Studienauftrag im selektiven Verfahren Gestaltung Schifffländi, Stein am Rhein

Beurteilungsbericht | Schlussfassung

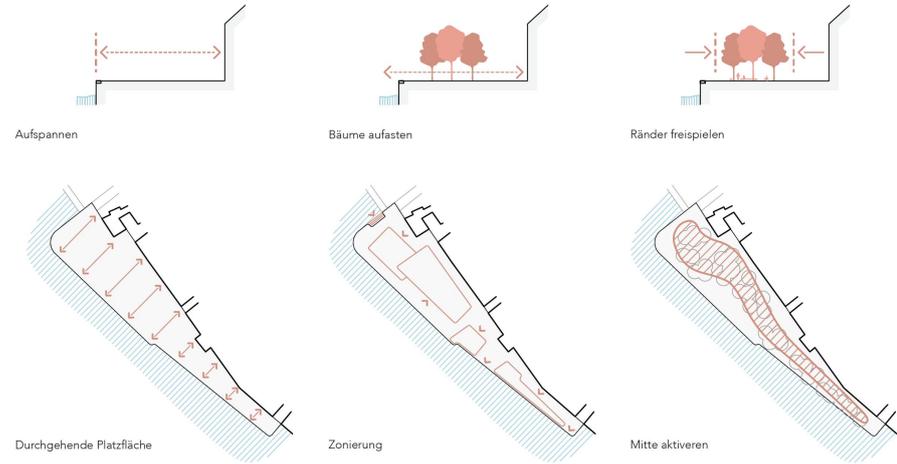
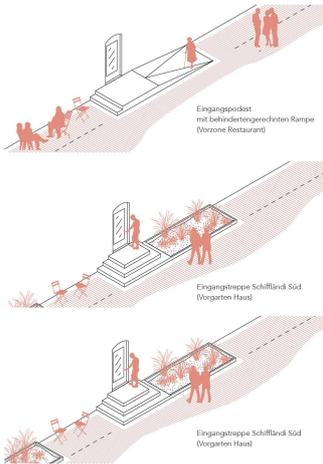
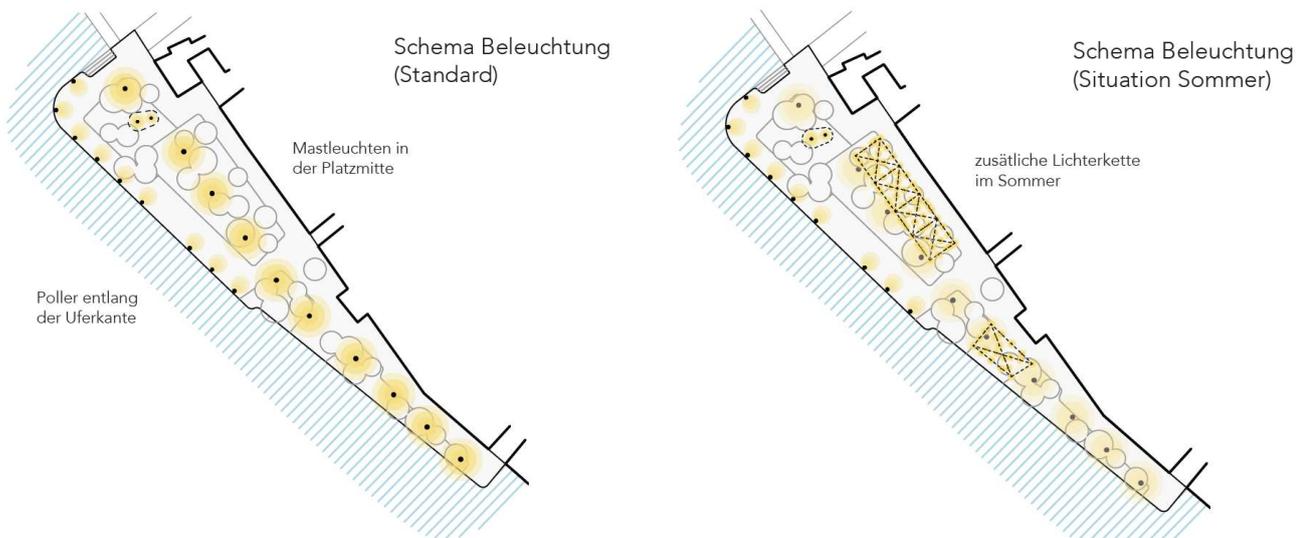
Das Freispiel der Gebäude am Platz der Schifffländi ist der erfrischende und überzeugende Gestaltungsansatz des Projekts Masso. Die neue Lesart des Platzes von den Fassaden bis an die Hafenummauer mit einem durchgehenden Belag überzeugt. Unterschiedliche Intarsien im Belagsteppich gliedern und akzentuieren den Platz. Dadurch wird ein ansprechendes Nebeneinander von diversen Räumen geschaffen, mit einem leichten Akzent eines grösseren offenen Platzbereichs vor der Schiffanlegestelle. Die vielfältige Nutzbarkeit der Schifffländi und die Aufenthaltsqualität wird für die Besucherinnen und Bewohner markant erhöht. Durch die vorgeschlagene Lösung kann es im Sommer eine viel stärkere Durchmischung von Gästen, Einwohnerinnen und Passanten geben als das heute der Fall ist. Im Winter kann der Platz vollständig der Allgemeinheit zugeschlagen werden. Die heute bestehenden und im Winterhalbjahr verwaisten Holz-Terrassen sind nicht mehr notwendig. Die Hafenumfassaden werden mit diesem Befreiungsschlag wieder auf den Platz gesetzt und geerdet.

Grössere Kiesflächen und Natursteinbeläge mit offenen Fugen entsiegeln den Platz und werden mit verschiedenen Sitzbänken und Liegen bestückt. Der angedachte Pavillon wird in der westlichen Kiesintarsie angeordnet, in der Wegverbindung von der Ticketverkaufsstelle der URh zum Schiffanlegesteg. Ein offener Bereich vor dem Schiffsteg wird durch die zentrale Intarsie mit Rheinwackersteinen begrenzt, darin bieten Bänke und ein Brunnen Anreiz sich zu verweilen. Die Aussenbereiche der Restaurants werden ebenfalls in dieser Insel angelegt.

Die Sitzstufen im Nord-West-Bereich der Schifffländi bieten vor allem in den Abendstunden eine hohe Aufenthaltsqualität und direkten Zugang zum Wasser.

Die Gehölzpflanzung als lockerer Baumhain über den gesamten Perimeter bindet die verschiedenen Zonen auf der Schifffländi zu einem Ganzen zusammen. Geplant ist eine Mischpflanzung mit drei Leitarten und eingestreuten Kirschbäumen. Diese kreieren ein interessantes Schattenspiel und lassen dennoch immer wieder Durchblicke auf die Gebäudefassaden zu. Ein sukzessiver Ersatz der Kastanien ist dabei gut möglich.

Das Freispielen der Fassaden bedingt einen neuen Umgang mit den Hauszugängen auf unterschiedlichen Höhen. Die im Projekt vorgeschlagene Vorzone reagiert subtil auf die jeweiligen Gegebenheiten und Nutzungen der Gebäude und ist flexibel anwendbar. Die Vorzone vor den Restaurants bietet auch im kälteren Halbjahr einen gewissen Schutz an der Hausfassade.

Das Lichtgestaltungskonzept geht dezidiert auf den ungestörten Nachtraum ein. Eine durchgängige Gestaltung der Möblierung sorgt auch bei Tag für ein harmonisches Gesamtbild. Das Licht selbst konzentriert sich auf die Platzmitte und wird im Sommer mit Lichterketten ergänzt. Diese sollten auf jeden Fall eine zusätzliche Abschirmung in den oberen Halbraum aufweisen, da nicht überall ein entsprechendes Blätterdach gegeben sein wird. Die hohe Aufenthaltsqualität in Abendstunden wird mit dem vorliegenden Konzept im Winter wie auch im Sommer sichergestellt.

Das Konzept weist eine starke Gestaltungssprache auf und lässt dabei aber auch Spielraum für zukünftige Nutzungen und allfällige Ergänzungen. Die Ausgestaltung des Pavillons bleibt jedoch noch vage und muss weiter vertieft werden. Die Materialisierung ist für die weitere Bearbeitung in Bezug auf die Behindertengerechtigkeit und Farbigkeit zu überprüfen. Zudem sind einige Baumsetzungen in den Asphaltbereichen zu prüfen.

Projekt des Teams Schmid Landschaftsarchitekten GmbH, Zürich

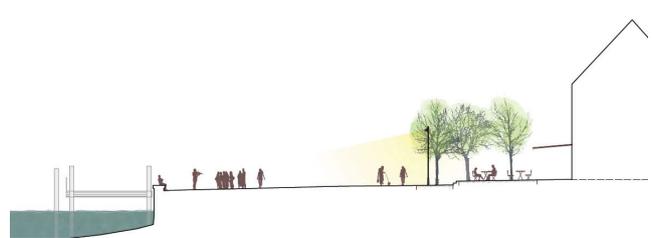
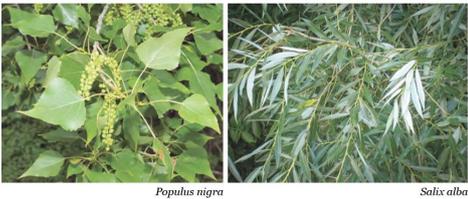
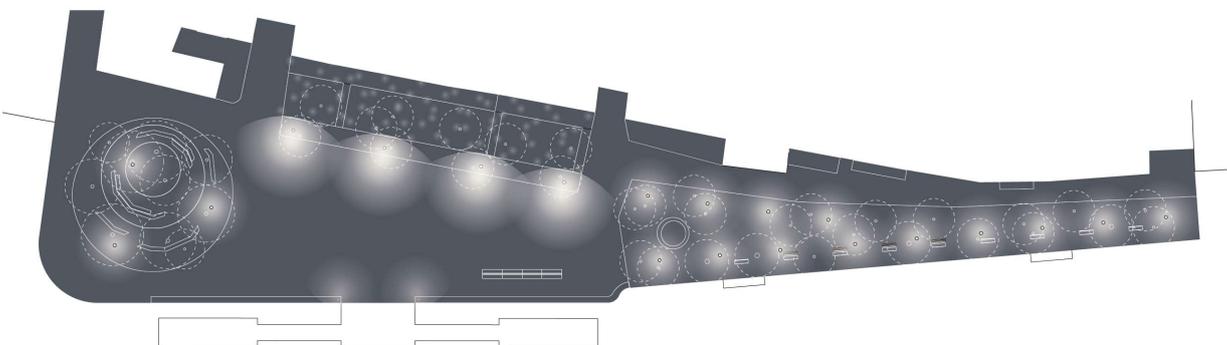
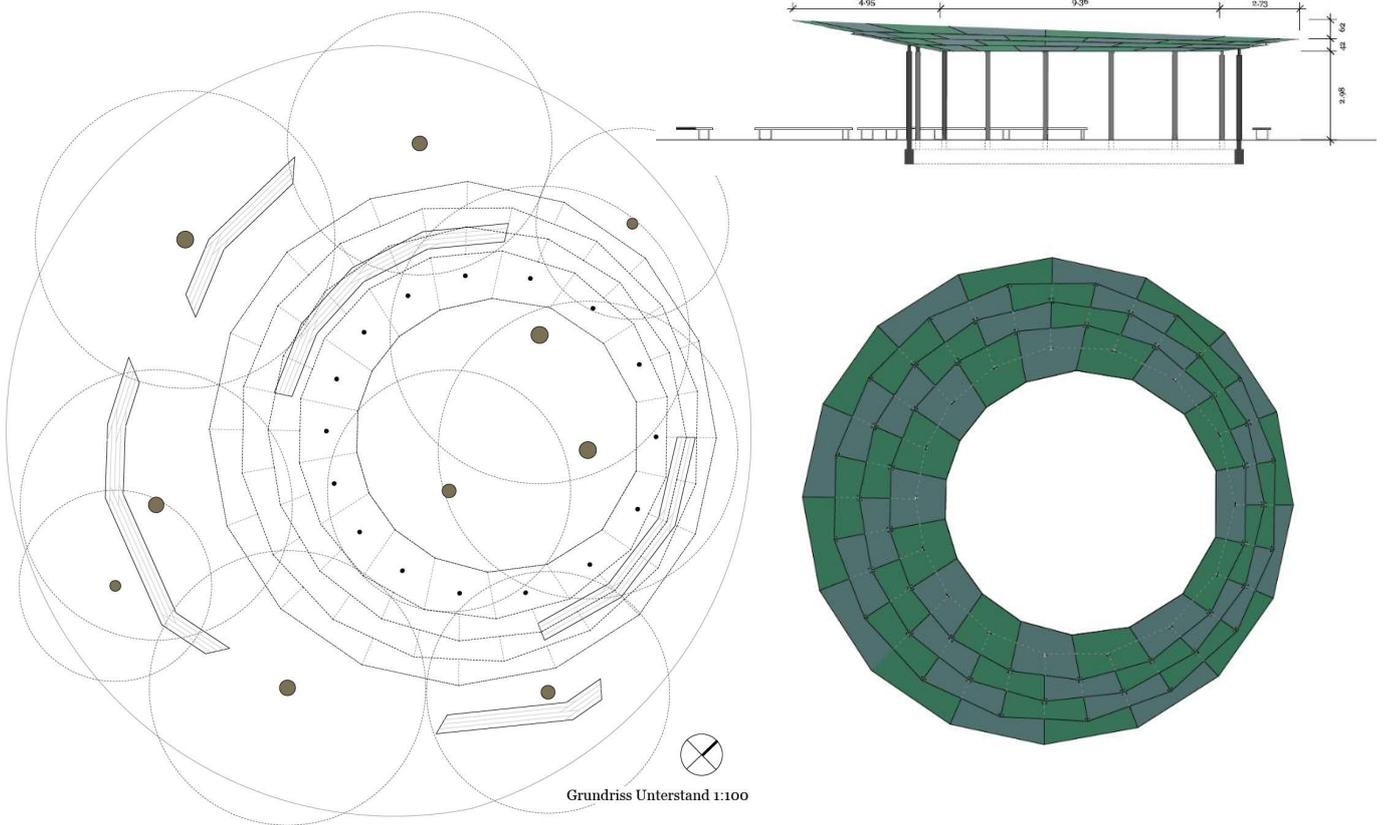
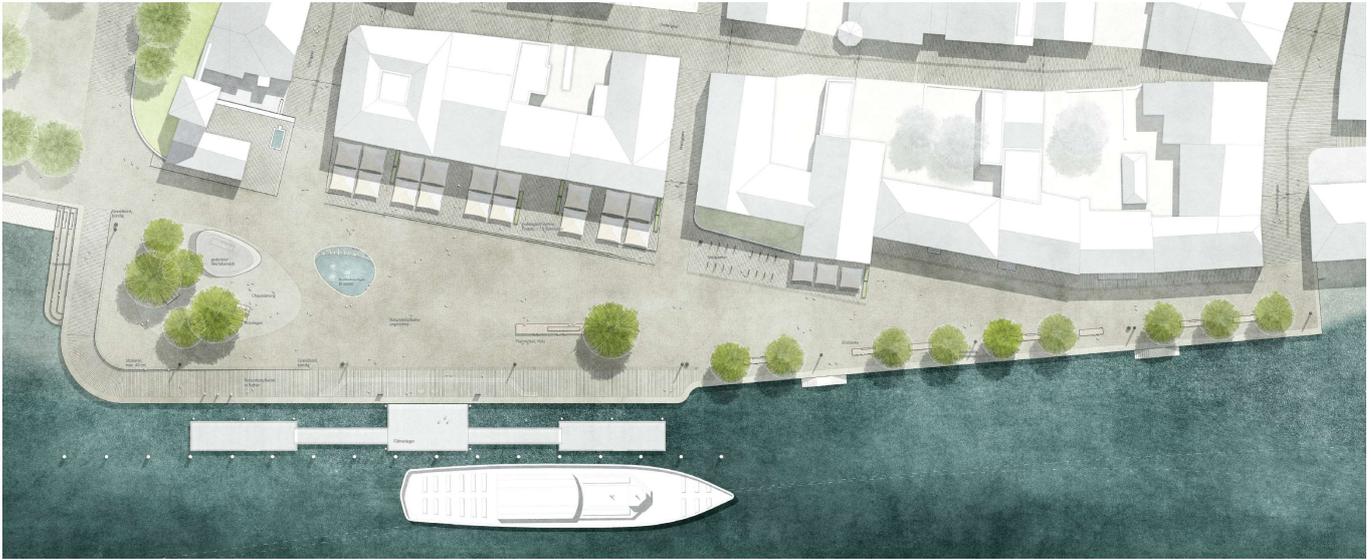
Die übergeordnete Analyse der Landschaft zwischen Rheinfluss und Bodensee führt das Entwurfsteam zur Bildung einer Landmark auf dem Platz, die kleinräumige Analyse der Altstadt zur Ausbildung des robusten Platzes als einen zusammenhängenden Raum als Gegenüber der inneren Altstadt und nicht zuletzt zur klaren Dreiteilung auf dem Platz. Kräftig werden die drei Zonen ausformuliert: Der Landmark im Westen als Baumhain aus Pappeln, Weiden und einem gedeckten Aufenthaltsbereich, der Bereich der Gartenwirtschaften als Hain von lichten und aufgeasteten Baumarten und der Teil der östlichen Promenade mit einer Mischung von Bestandsbäumen und lichten Baumarten. Die Bäume stehen alle in grossflächigen Kiesbelägen, deren Form sich von der jeweiligen Situation ableitet. Der Platz und die Bewegungsflächen sind mit unterschiedlich breiten Reihen von Natursteinplatten belegt. Mit dem gleichen Stein werden die Höhengsprünge zur Aussengastronomie gelöst und der Abschluss zum Rhein als Sitzmauer mit den Bestandsplatten ausgebildet.

Die Lage, die Gestalt und die Ausformulierung des architektonischen «Landmarks» an der Nord-West-Ecke des Planungsperimeters kann nachvollzogen werden. Die runde Form passt an dieser Stelle. Die Grösse des Unterstandes wird jedoch hinterfragt, vor allem in Zusammenhang mit der dahinterliegenden Suumetzg / Badstube. Es besteht die Gefahr, dass diese für Stein am Rhein sehr wichtigen und markanten Bauten, durch den neuen Unterstand (vor allem in Zusammenhang mit der üppigen Bepflanzung) «unterdrückt» bzw. in den Hintergrund gerückt werden. Auch die Lage in Zusammenhang mit der Gewässerlinie müsste präzisiert werden, ein Abrücken von zuvor erwähnten Bauten wäre wünschenswert. Positiv erwähnt werden kann die vertiefte Auseinandersetzung des Planers mit ersten konstruktiven Ansätzen, eine Realisierung erscheint in dieser Form möglich, wenn auch aufwendig.

Der formale Abschluss der Schifffländi nach Süd-Westen mit einer Sitzmauer im Bereich der Anlegestelle gibt dem Platz Halt und einen Abschluss, dieses Detail erscheint aus architektonischer Sicht richtig und wünschenswert.

Die grosse offene Mitte wird begrüsst. Durch diese kann Gemeinschaft erlebt und die Schiffländi vielfältig das ganze Jahr gespielt werden, auch wenn gleichzeitig die Schifffahrt und Zufahrten sichergestellt werden müssen. Die Zonierungen in Aufenthaltsbereich mit Pavillon, Aussengastronomie und Flanierzone mit Gastronomie und Aufenthalt leitet sich von der heutigen Nutzung ab. Das Projekt löst die Stellen, wo heute Schwächen sichtbar sind.

Der Einsatz von Zukunftsbäumen und standortgerechten Arten, die Entsiegelung in den Pflanzbereichen und Gedanken zum Lebenszyklus des Belages zeugen von ökologischen Ansätzen, auch wenn diese nicht offensichtlich in den Vordergrund treten. Das ausgewogene Mass von Pflanzdichte und offenen Flächen, der helle Belag, der Brunnen unter den Bäumen und viele unversiegelte Flächen vermögen das Mikroklima gegenüber heute merklich zu verbessern.

Durch die Zonierung entstehen automatisch unterschiedliche Orte, die unterschiedliche Gruppen anziehen. Auch wenn den Schiffs-Touristen hohen Stellenwert zugestanden wird, ist auch vorstellbar, dass Kinder am Brunnen spielen, die Jungen am Kleinschifffahrthafen Sonnenbaden und ältere Steiner auf den bequemen Bänken lesen. Nicht ganz schlüssig sind die Stufen in der Aussengastronomie, die eine Art Zweiklassengesellschaft entstehen lassen. Die fix angeordneten Aussenbereiche der Restaurants lassen zudem wenig Flexibilität zu.

Das Lichtgestaltungskonzept ist kontrastreich und doch unaufgeregt sanft. Die sich zurücknehmende Einfachheit und klare Strukturierung ergibt eine ökonomische Umsetzungsbasis. Die vorgeschlagenen Pilzmastleuchten stellen am hiesigen Ort jedoch ein leichtes Risiko hinsichtlich Blendung und Lichtverschmutzung dar. Wärmere Lichtfarben (1'800 bis 2'200K) resp. PC Amber wären zu prüfen.

Das Projekt erscheint durch den hochwertigen Belag auf den ersten Blick teuer. Die mit Keis ausgebildeten Baumflächen kompensieren den Preis teilweise. Berücksichtigt man die Lebenszykluskosten mit Unterhalt, Lebensdauer und Sanierung, so schliesst das Projekt gut ab.

Projekt des Teams Planorama Landschaftsarchitektur, Berlin

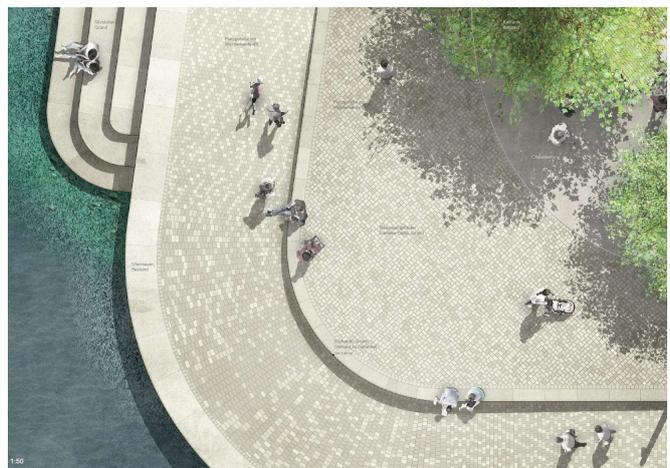
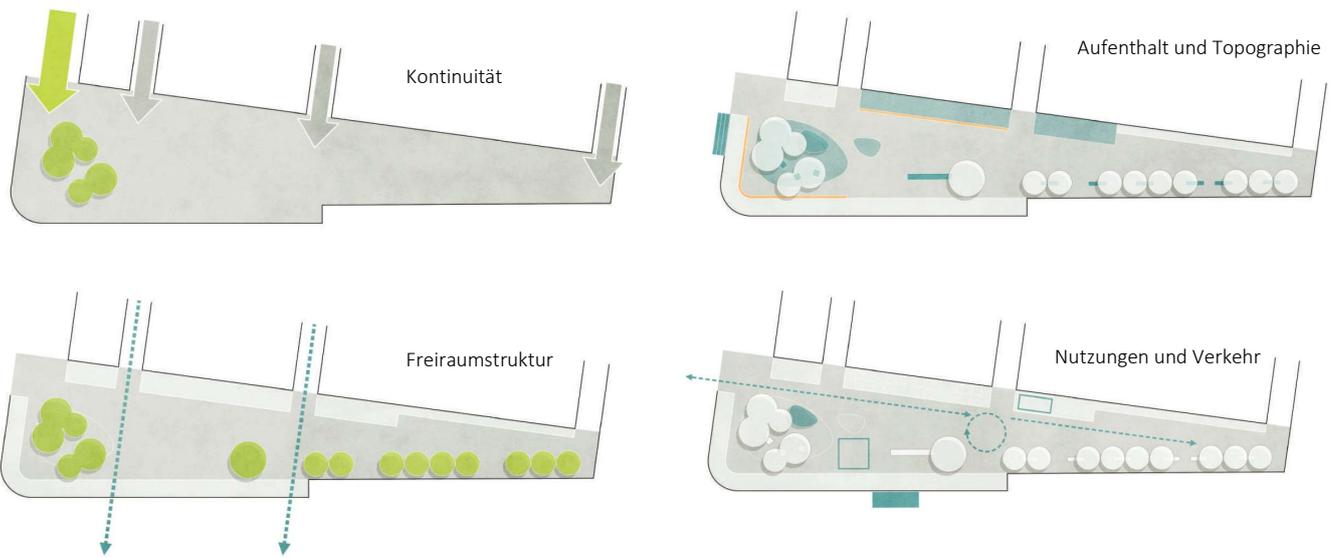
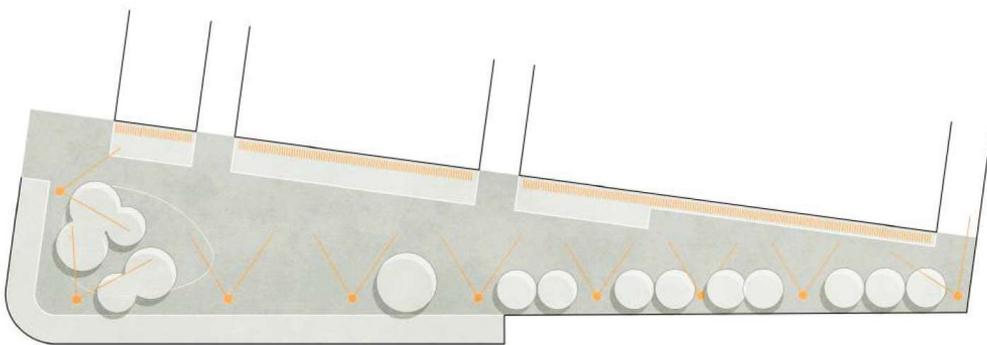
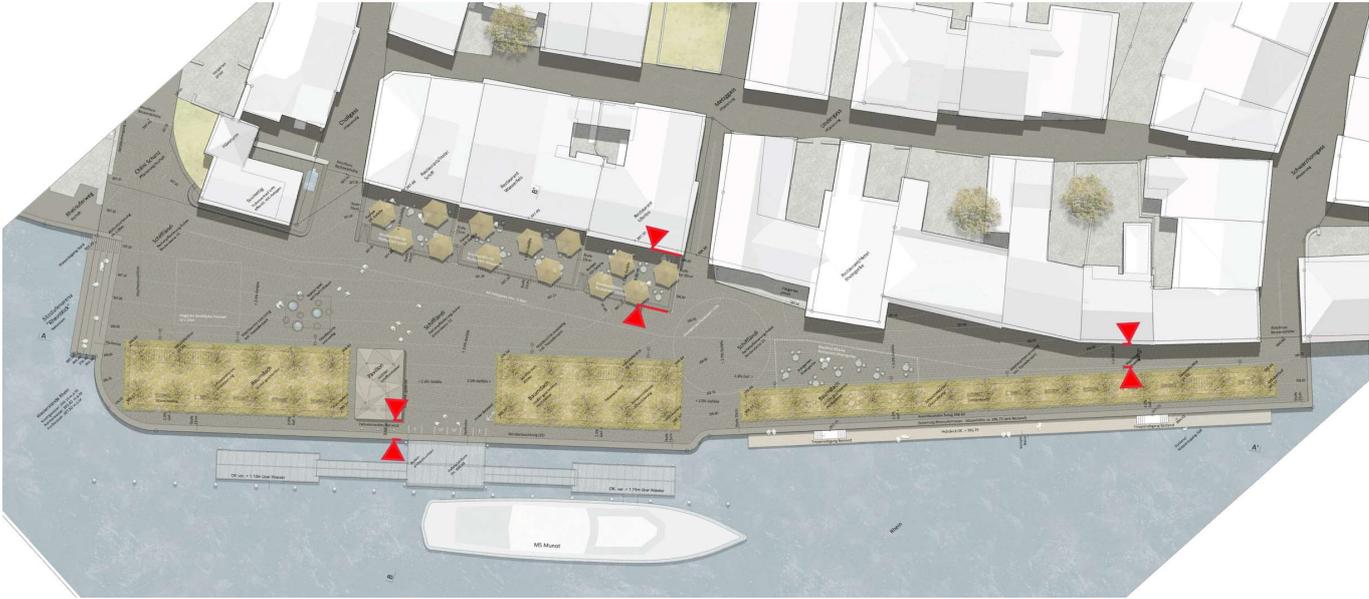
Das Konzept des Beitrags leitet sich aus einer Stadtanalyse ab: Die Schifffländi erhält vor den Toren der Altstadt eine eigene Identität. Diese führt zu Belagsstrukturen und Bepflanzung, welche aus der Altstadt und ihren Gärten weitergeführt wird. Die bestehende Dreiteilung wird als Qualität gesehen, beibehalten und in der Ausformulierung geschärft. Der Endpunkt nach Westen – als Teil der ehemaligen Wallanlagen – bildet die bestehende Baumgruppe. Diese wird in ihrer Form präziser gefasst und mit einem gedeckten Wartebereich ergänzt. Der mittlere Bereich lebt weiterhin von seiner grosszügigen Platzfläche und dem offenen Eindruck. Durch die präzise Setzung eines Platzbaums, eines Platzmöbels und einem bodenbündigen Brunnen wird dieser akzentuiert. Der östliche Teil wird strukturell belassen und saniert. Der Bodenbelag hält alle Flächen zusammen: Gegenüber der Altstadt, wo die Pflasterung in Reihen verlegt ist, wird auf dem Platz die Pflasterung ungerichtet eingesetzt. In den Randzonen an den Fassaden und zum Rhein ist sie als Akzent wieder in Reihen verwendet. Mittels Stufen werden Bereiche der Aussengastronomie und der Schiffanlegestelle subtil vom Platz abgesetzt, um ruhigere Zonen zu schaffen. Die fix angeordneten Aussenbereiche der Restaurants lassen jedoch wenig Flexibilität zu.

Die sehr schöne räumliche Ausformulierung des westlichen Abschlusses mit der Sitzstufe, die sich aus dem Belag erhebt und wieder in ihm verschwindet, gibt der Ecke einen dezenten und subtilen Akzent. Die Sitzstufe weist eine eigene Qualität auf und bereichert die unterschiedlichen Aufenthaltsmöglichkeiten auf dem Platz. Sitzstufen zum Rhein hinunter stärken nach Westen die Aufenthaltsqualitäten zusätzlich. Der Platz kann durch die robuste Struktur vielfältig genutzt werden.

Auch die Anordnung der Baumgruppe in Kombination mit dem Pavillon kann nachvollzogen werden. Die amorphe Intarsie, in der die Bäume und der Pavillon platziert werden, passt an diesem Ort und vermittelt zwischen dem Zugang von Nord-Westen (Rhein-Ufer-Weg) und dem Zugang zu den Schiffen.

Ökologische Aspekte werden angesprochen, so sollen bestehende Bäume erhalten, Biotop geschützt und der Bauprozess nachhaltig gestaltet werden. Der Entwurf vermag diese Absichten leider nicht sichtbar umzusetzen, es fehlen weitergehende Aussagen zum Mikroklima oder Kleinstrukturen.

Ein eigentliches Lichtgestaltungskonzept ist nahezu nicht vorhanden. Lediglich in allgemeinen Sätzen wird die gegebene Zielsetzung wiederholt, deren konzeptionelle Erreichbarkeit jedoch nicht aufgezeigt. Die nötige Fachkompetenz hierfür ist in der vorliegenden Abgabe nicht erkennbar.

Das Hauptaugenmerk der Nutzer-/innen liegt bei der gastronomischen und touristischen Nutzung. Mit dem Wasserbecken wird ein attraktives Element neu eingeführt, das viele Gruppen anspricht und durch Spiel mit ihm Kinder und andere Personen verbinden kann. Die Lage des Wasserspiels ist sehr prominent auf dem Platz. Positiv daran ist die Einsehbarkeit und gute Übersicht aus den Restaurantbereichen. Bezüglich flexibler Nutzung des Platzes müsste die Lage jedoch nochmals überprüft werden. Die sozialen Qualitäten nehmen jedoch von Westen nach Osten markant ab.

Das Projekt baut in der bekannten Qualität der Altstadt weiter. Den hohen Erstellungskosten der Natursteinbeläge stehen tiefe Pflege- resp. Lebenszykluskosten gegenüber, ein nachhaltiger Ansatz.
